# 改善箇所説明図

基準不適合発生箇所

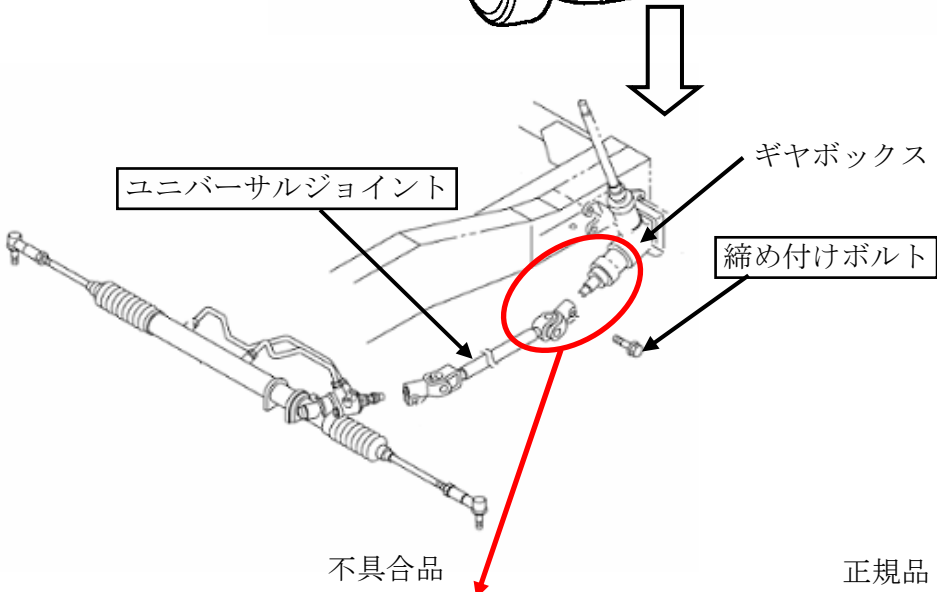
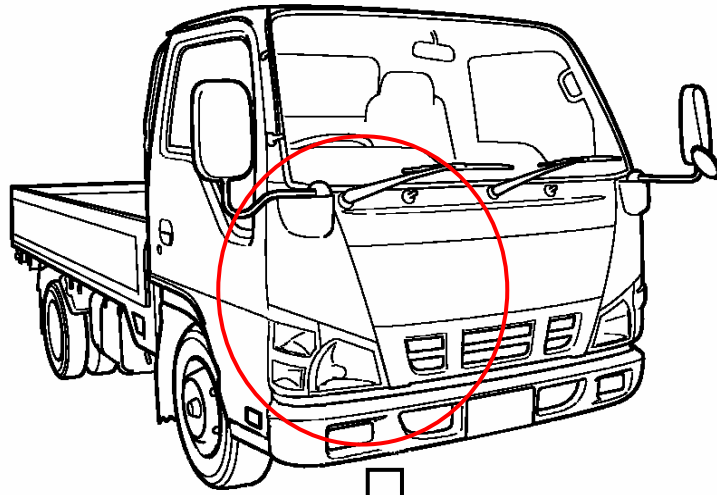
かじ取装置のユニバーサルジョイントとギヤボックスの連結部のボルト締め付け工程において、連結部がずれた状態で締め付けたものがある。そのため、連結部が緩み、ユニバーサルジョイントが損傷し、かじ取り操作ができなくなるおそれがある。

改善の内容:全車両、当該連結部を点検し、ずれている場合は、ユニバーサルジョイント及びボルトを新品に交換し、正しく締め付ける。

識別:ギヤボックスに黒色ペイントを塗布する。
